**AVIS RELATIF À LA PROTECTION
CONTRE LES EVENTUELS EFFETS NOCIFS ET NUISANCES
PROVOQUÉS PAR LES RAYONNEMENTS NON IONISANTS
GÉNÉRÉS PAR DES ANTENNES ÉMETTRICES STATIONNAIRES**

**Commune : OTTIGNIES-LOUVAIN-LA-NEUVE - Exploitant :
CITYMESH**

Référence exploitant : BW00062_A

Rapport n° 1924 / 2025

Figure 2 : Vue en plan des installations d'antennes dans un rayon de 300 mètres autour de l'installation faisant l'objet de la demande d'avis

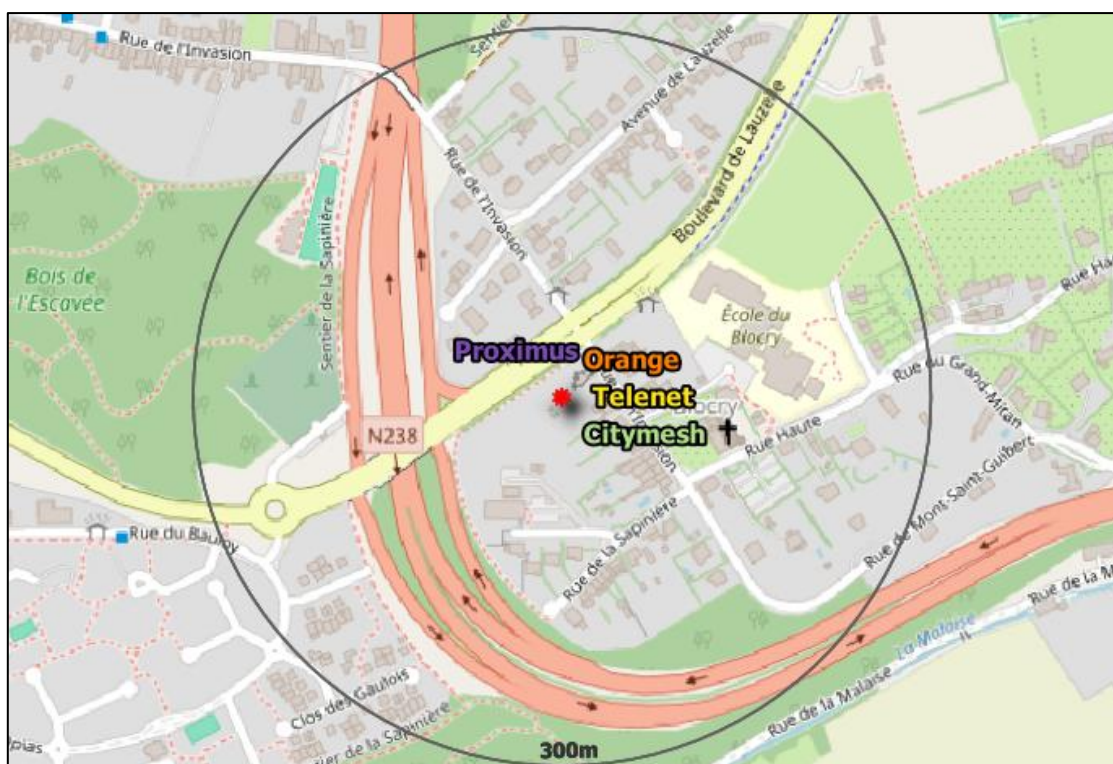
- a) il y a au plus 4 installations d'antennes émettrices stationnaires présentes dans la zone d'évaluation de 300 mètres de rayon représentée dans la figure 2, y inclus l'installation référencée dans le paragraphe 2 : la limite cumulative définie à l'article 4, §2 du décret est nécessairement respectée dans les lieux de séjour à l'intérieur de la zone d'évaluation de 300 mètres de rayon ;

- b) il y a exactement 5 installations d'antennes émettrices stationnaires présentes dans la zone d'évaluation de 300 mètres de rayon représentée dans la figure 2, y inclus l'installation référencée dans le paragraphe 2 et il existe, pour 3 ou 4 de ces installations, un avis attestant le respect de la limite abrogée de 3 V/m : la limite cumulative définie à l'article 4, §2 du décret est nécessairement respectée dans les lieux de séjour à l'intérieur de la zone d'évaluation de 300 mètres de rayon ;

- c) dans tous les autres cas, il a été vérifié que la limite cumulative définie à l'article 4, §2 du décret n'est pas dépassée dans les lieux de séjour sur base du nombre d'installations localisées dans la zone d'évaluation de 300 mètres de rayon représentée dans la figure 2, de leur localisation ainsi que des données inscrites dans la figure 1 et au paragraphe 4 du présent avis et dans les avis attestant le respect de la limite par installation ou de la limite abrogée de 3 V/m relatifs aux autres installations reprises dans la figure 2.

Compte tenu des considérations ci-dessus, il apparaît que l'intensité du rayonnement électromagnétique généré, dans les lieux de séjour situés dans un rayon de 300 mètres autour de l'installation référencée dans le paragraphe 2, par l'ensemble des antennes émettrices stationnaires de l'ensemble des exploitants du même site d'antennes émettrices stationnaires respecte la limite fixée à l'article 4, § 2 du décret.
